PK Components

Änderung am Kontaktträger der Serie 349-2

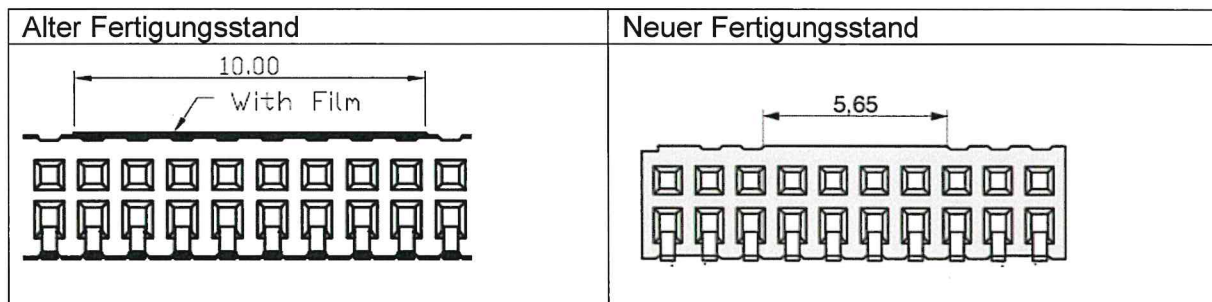
im Rahmen unseres kontinuierlichen Verbesserungsprozesses werden die Kontaktträger der Buchsenleiste Serie 349-2 geändert. Bei den Polzahlen 10 / 16 / 20 / 26 / 28 und 30 wird das bisher als Ansaughilfe verwendete Klebeband durch eine entsprechende Formgebung am Kontaktträger ersetzt. Das Klebeband ist also für diese Polzahlen nicht mehr notwendig.

Die weiteren technischen Eigenschaften sowie die Design-In Maße bleiben unverändert. Der bestehende Lagerbestand kann weiter eingesetzt werden.
